九十七年蘭嶼貯存場管制報告

行政院原子能委員會放射性物料管理局

民國 98 年 2 月

85年至97年貯存溝入滲雨水統計表

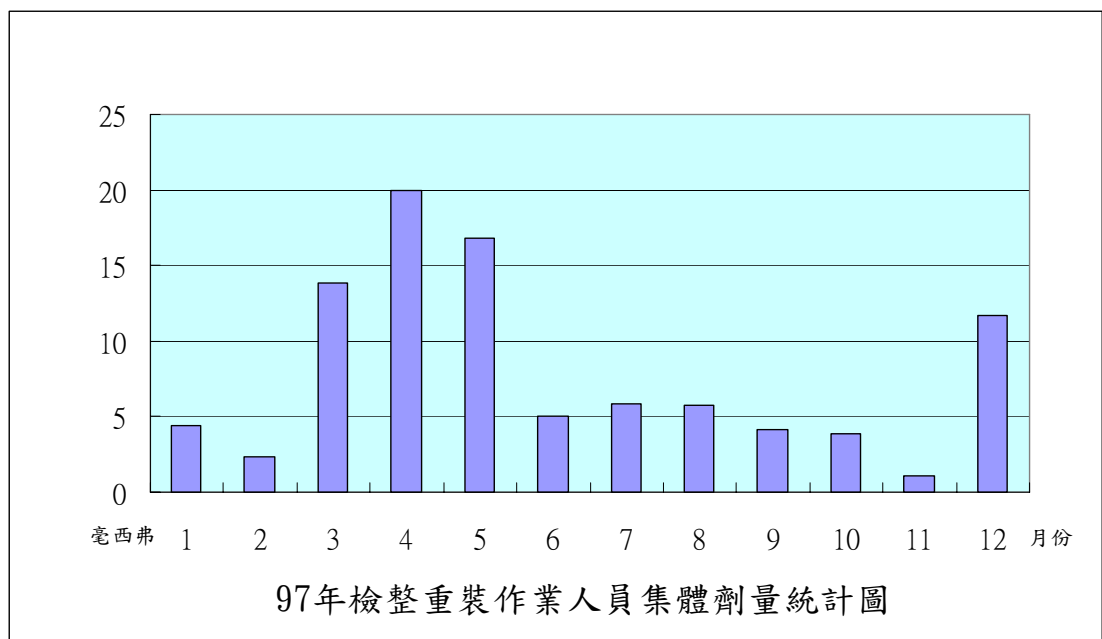
經審閱蘭嶼貯存場集水池 A、B 池每日水位、貯水槽及圓形集水池之貯水量統計月報表，顯示 97 年全年貯存溝雨水滲入量累計約 139.8 立方公尺，較 85 年至 96 年平均值 49.2 立方公尺為高，顯示貯存場於正式展開廢棄物桶檢整重裝作業後，對貯存溝防漏作業未能落實，導致 97 年全年貯存溝雨水滲入量較歷年偏高，顯現貯存溝防漏密封作業仍有必要加強改善。85 年至 97 年間貯存溝雨水滲入量統計如下圖：

貯存溝與地下水位關係圖

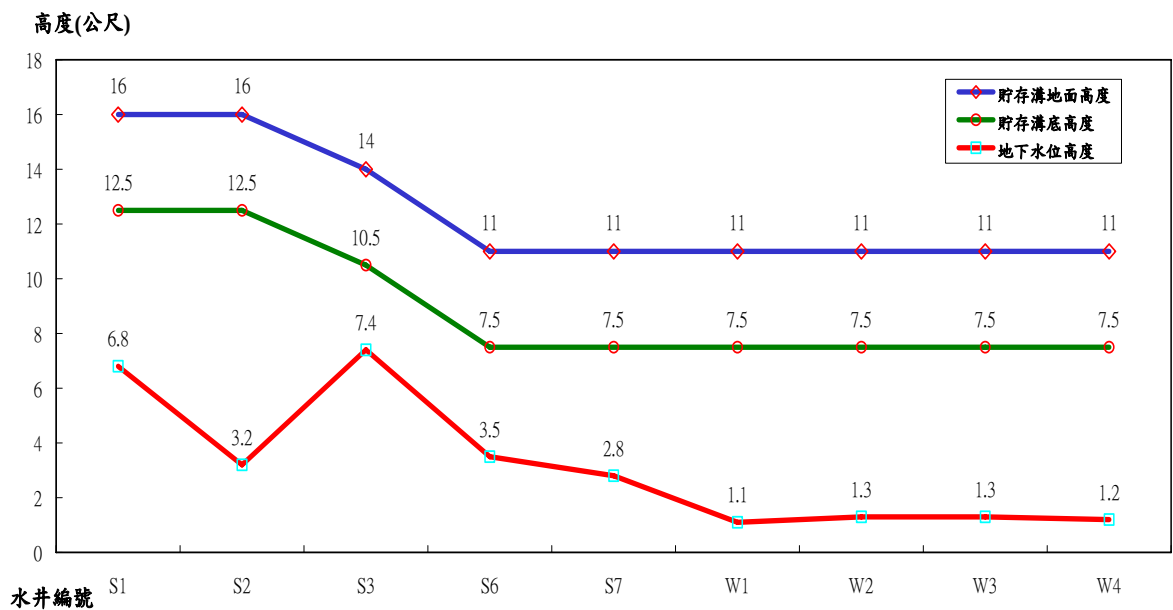
之水位資料顯示如圖，貯存溝底部(地面下 3.5 公尺)之高度，距離各階最高地下水位高度仍有 3 公尺以上之距離，因此，並無地下水滲入貯存溝之顧慮。另為掌握場區環境品質狀況，本局每二個月採取編號 W1、W2、W3、W4 等四口地下水井之地下水試樣各 5 公升，送輻射偵測中心分析，歷年分析結果均未測得人工核種。
